**Termomodernizacja z modernizacją budynku "E" Komendy Miejskiej Policji we Włocławku przy
ul. Okrężnej 25, dz. nr 3/18 i 4/1, obręb Włocławek KM 83**

PROJEKT WYKONAWCZY - Rozwiązanie dla wydzielenia pożarowego szybu windowego, dla budynku E
Komendy Miejskiej Policji we Włocławku

PRZEDSIĘBIORSTWO ORGANIZACJI INWESTYCJI ALLPLAN Sp. z o.o. ul. Mahoniowa 14, 85-390 Bydgoszcz		
Faza / Phase: PROJEKT WYKONAWCZY		
Tytuł / Subject: Termomodernizacja z modernizacją budynku "E" Komendy Miejskiej Policji we Włocławku przy ul. Okrężnej 25, dz. nr 3/18 i 4/1, obręb Włocławek KM 83		
Adres / Address: WŁOCŁAWEK Ul. Okrężna 25; dz. nr 3/18 i 4/1, obręb Włocławek KM 83 województwo kujawsko-pomorskie		
Branża / Industry: ARCHITEKTURA		
Wzrost / Client: Komenda Wojewódzka Policji w Bydgoszczy Al. Powstańców Wielkopolskich 7 85-090 Bydgoszcz województwo kujawsko-pomorskie		
Główny Projektant / Main Designer: MGR INŻ. ARCH. WIKTORIA PEĆ (signature) UPR_W/01/2012		
Sprawdza / Verified by: MGR INŻ. ARCH. MARTA HAHN (signature) 27/ZPOIA/OKK/2012		
Projektant / Designer: MGR INŻ. ARCH. ALEKSANDRA BURYTA (signature) MGR INŻ. MICHAŁ NAGÓRKA (signature)		
Temat / Subject: REWIZJA DRZWI - POZYCJA W CODZIENN

DRZWI DW14

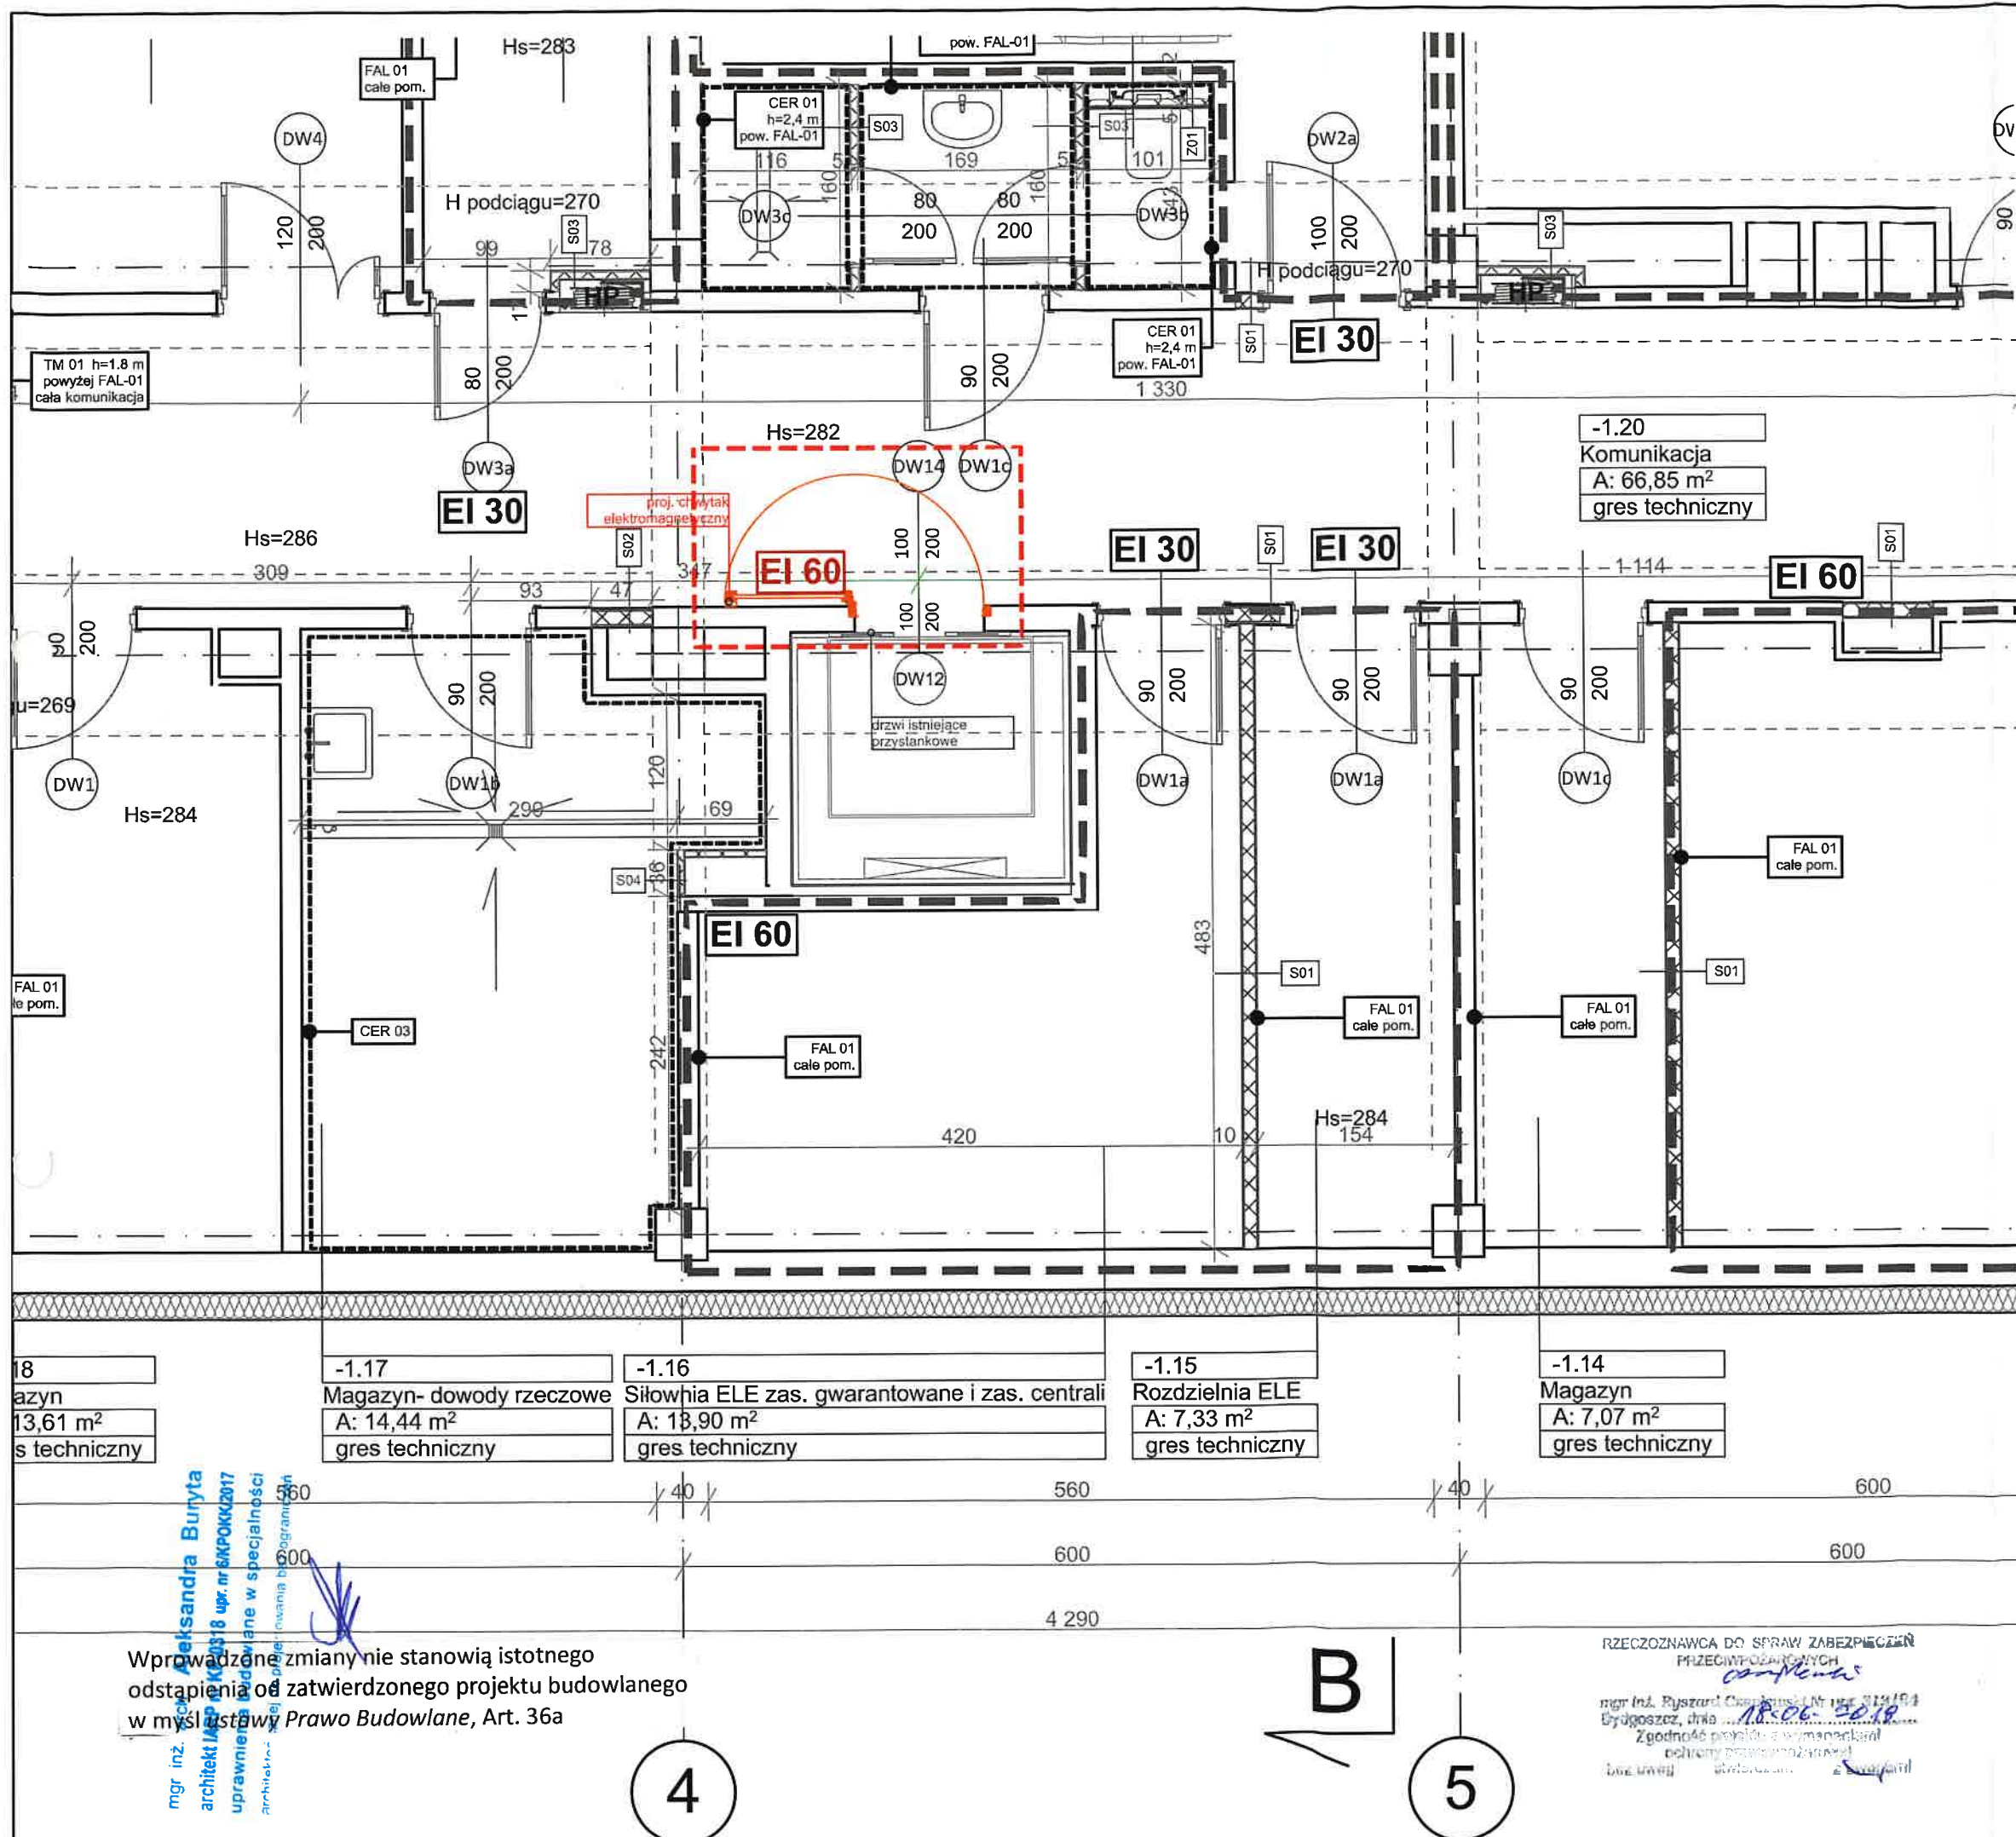
branża architektoniczna: drzwi przymykowe jednoskrzydłowe oo odporności ogniowej EI60. W codziennym użytkowaniu utrzymanie drzwi w pozycji otwartej zostanie zrealizowane poprzez chwytak elektromagnetyczny, zwolnienie blokady skrzydła nastąpi w przypadku sygnału z centrali SAP lub zaniku zasilania. Dodatkowo na drzwiach wymagany jest samozamykacz, proponowany - samozamykacz szynowy.

branża elektryczna: Elektrozamykacz należy zasilic z rozdzielnicy RSP za pośrednictwem modułu sterującego SAP. W przypadku zastosowania elektrozamykaczy 24V należy w rozdzielnicy zamontować również zasilacz. Zabezpieczenie obwodu C10A, przekrój przewodu 3x1,5mm² lub 2x1,5mm² w zależności od napięcia znamionowego. Przewód nie musi być uniepalniony.

W przypadku pożaru moduł sterujący powinien odcinać zasilanie od elektrozamykaczy i spowodować zamknięcie drzwi.

Rozwiązanie montażu drzwi wydzielenia pożarowego nie stanowi modernizacji istniejącego dźwigu osobowego w myśl ustawy z dnia 21 grudnia 2000 roku o dozorcze technicznym (Dz. U. z 2015 r. poz. 1125 z późn. zm. Art. 17 ustawy). Nowoprojektowane drzwi działają niezależnie od układu sterowniczego dźwigu istniejącego a ich wystawienie wymaga jedynie podłączenia do nowoprojektowanej instalacji SAP.
